Přehledový list připomínek v lokalitě 338 / Hřebenka

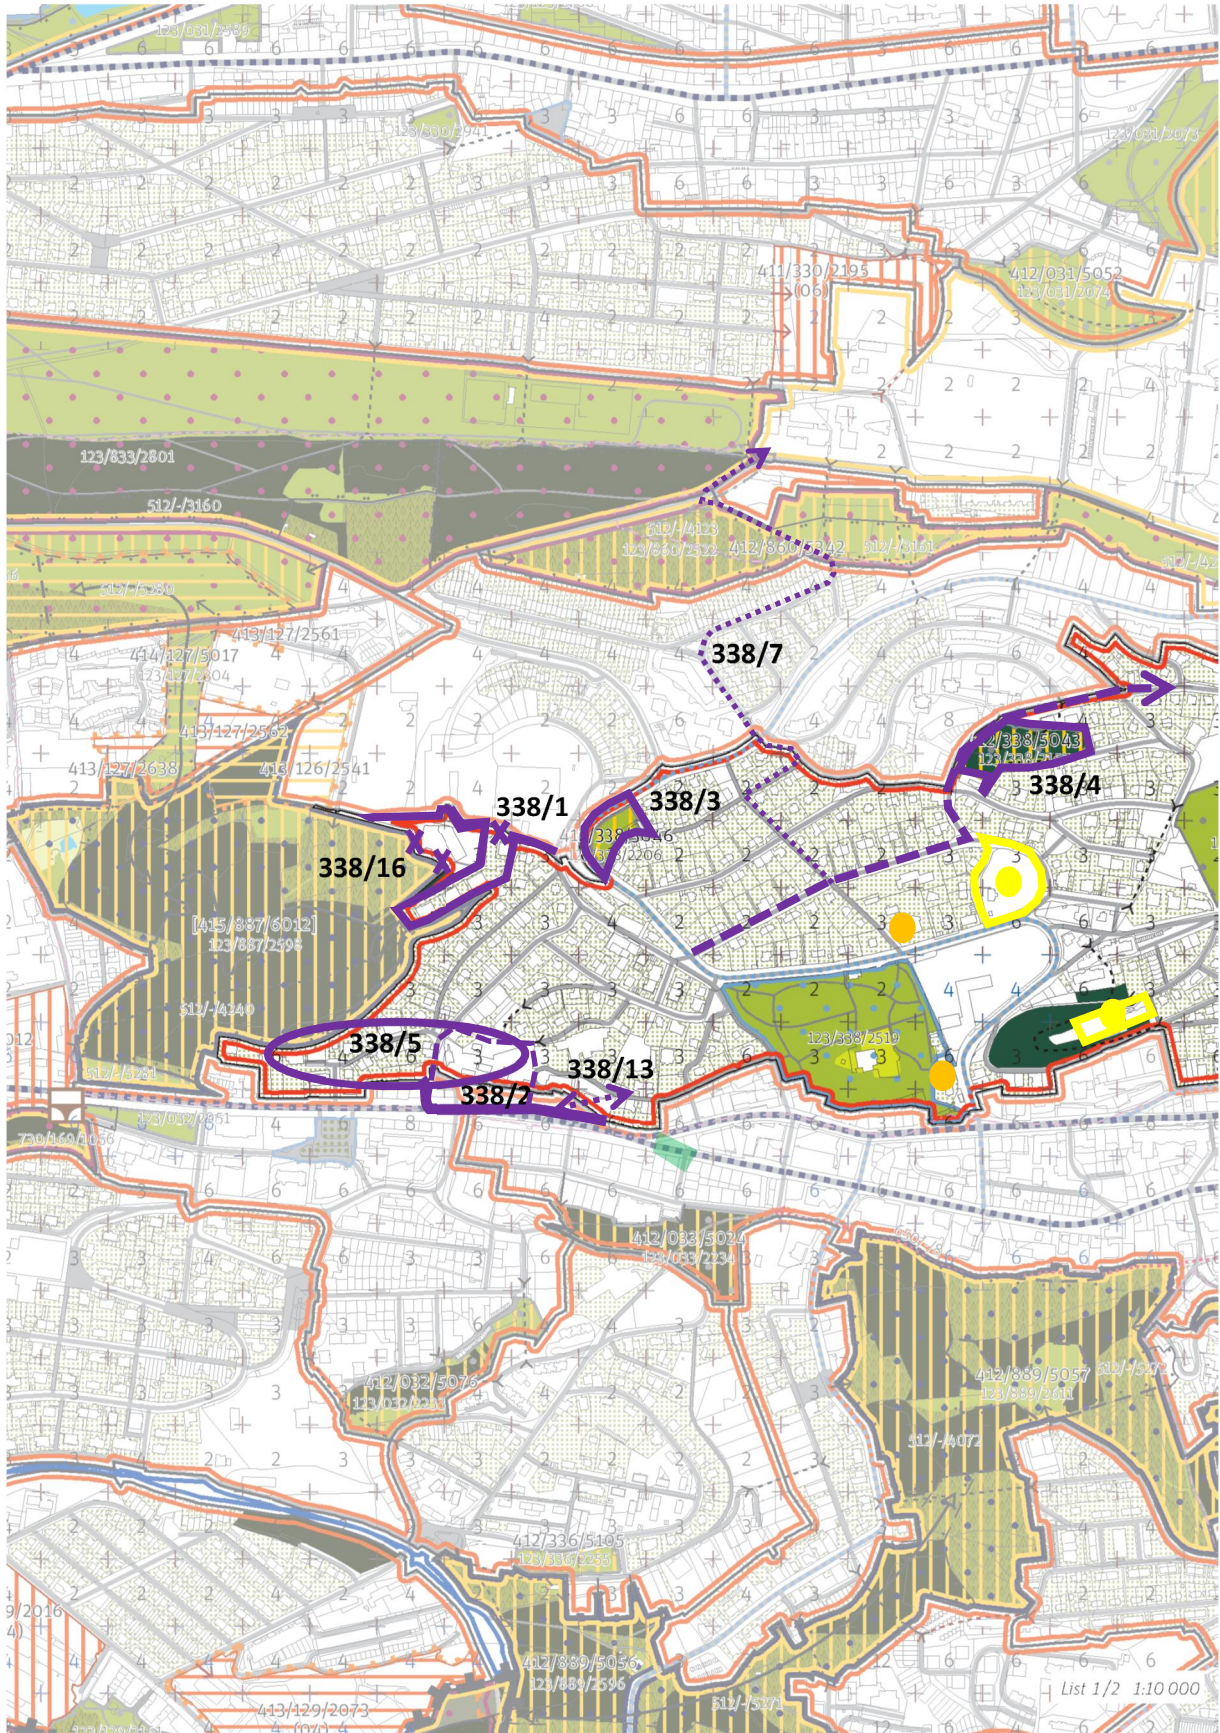
Upravit hranice území mezi lokalitami „126“ a „338“. Tato připomínka je zásadní.

Úprava hranice území u vesnické památkové zóny Budánka a plochu mezi domy označit za soukromou zahradu. Tato připomínka je zásadní.

Stabilizace „Parku Nad Fialkou“, jako městské parkové plochy bez transformace. Tato připomínka je zásadní.

Stabilizace „Parku Na Hřebenkách“, jako městské parkové plochy bez transformace. Tato připomínka je zásadní.

Upravit stanovenou podlažnost u osady Budánka. Tato připomínka je zásadní.

Nedostatečné vymezení biokoridoru 512/-/3162 RBK Řeporyje – Petřín. Tato připomínka je zásadní.

Chybný zakreslení cyklistické trasy na Ladronku. Tato připomínka je zásadní.

Nedostatečné vymezení občanské vybavenosti (školských zařízení) body. Tato připomínka je zásadní.

Stabilizovat existující parkovou plochu v ohybu Podbělohorské ulice. Tato připomínka je zásadní.

Stabilizovat existující parkovou plochu u křižovatky Holečkova/Zapova. Tato připomínka je zásadní.

Upravit plochu nestavebního bloku (lesa) u ulice Podbělohorská/Mošnova. Tato připomínka je zásadní.

Stabilizovat stávající zelené plochy mezi ulicemi Na Hřebenkách, Turistická, Motoristická a Atletická. Tato připomínka je zásadní.

Zachovat pěší propojení v parku „U Dvou Srpů“ a doplnit parkovou plochu zahradní. Tato připomínka je zásadní.

Vypustit z výkresu 02 rastr Výškové regulace, ponechat jako informativní ukazatel ve Schéma 03. Tato námitka je zásadní.

Zohlednit probíhající změnu ÚPn v území: Z3019. Tato připomínka je zásadní.

Úprava hranice lokality s lokalitou 887/Přírodní památka Skalka a změna Stavebního bloku na Nestavební blok pro Městskou parkovou plochou zahradní. Tato připomínka je zásadní.
